改善箇所説明図

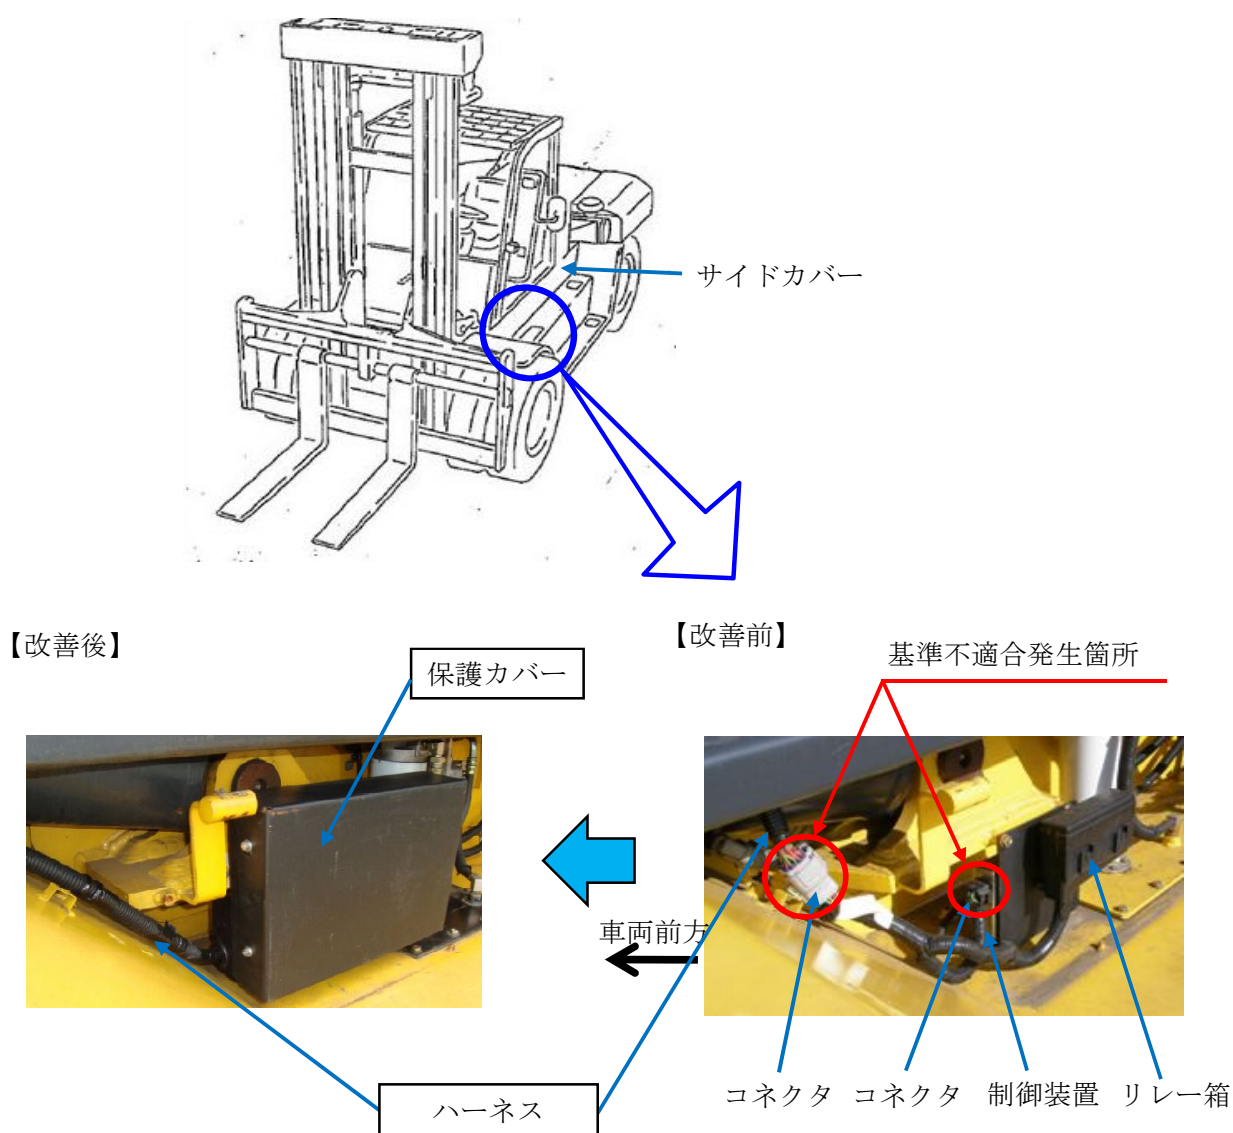
運転者席に着座していない状態での走行・荷役作業を禁止する、離席時走行・荷役ロック機構のハーネスの取り回しが不適切なため、雨水等が当該ハーネスのコネクタ部に浸入する場合がある。そのため、そのままの状態で使用を続けると、通電不良により離席時走行・荷役ロック機構が誤作動し、走行不能になるおそれがある。

全車両、離席時走行・荷役ロック機構のハーネスを対策品に交換し、取り回しを変更するとともに、保護カバーを追加する。
